改善箇所説明図

不具合の内容

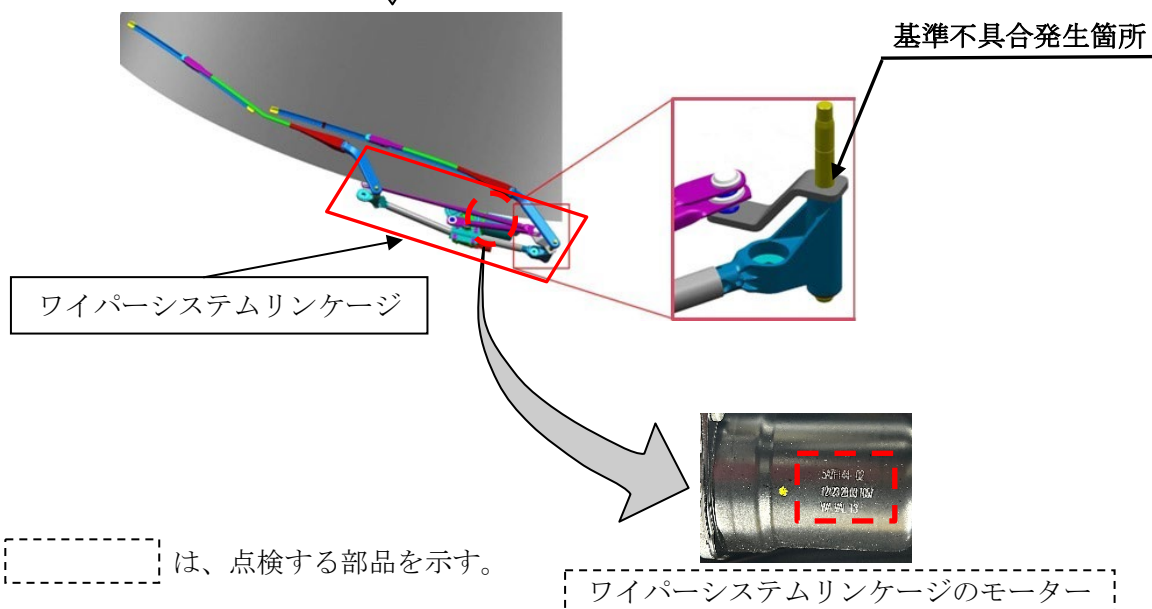
フロントワイパーシステムリンケージに使用されているレバーにおいて、製造が不適切なため、組み付ける際に取付部の軸に施されている凹凸加工を摩耗させたものがある。そのため、レバーと軸の間にわずかな隙間ができ、軸が回転する度に摩耗が進行し、ワイパーアームを駆動させる力が減少する。最悪の場合、レバーが軸から外れ、フロントワイパーが作動不能となる。

全車両、ワイパーシステムリンケージのモーターに刻印されている日付の読み取りコードを確認し、必要に応じてワイパーシステムリンケージを交換する。

識別：作業完了車は、左フロントドアのアップパーヒンジのボルト(頭)に白ペイントを塗布する。
